浜岡原子力発電所
基準津波の策定のうち
地震以外の要因による津波について
(コメント回答)

2023年9月11日

第1168回審査会合（2023年7月14日）コメント一覧表

s21-s25地点における
同時発生と単独発生の波源モデル

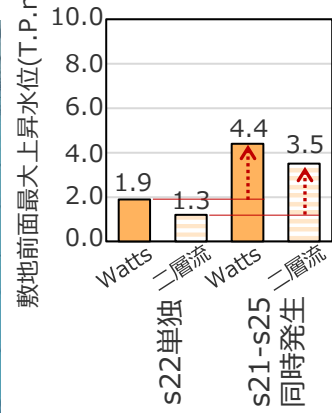
- 複数の地すべりの同時発生に関する影響確認について、同時発生を対象とした二層流モデルの手法による評価結果を示したうえで、s26地点単独発生を対象としたWattsほかの手法による評価結果により代表できることを確認すること。

単独発生よりも同時発生の
評価結果が大きくなっている
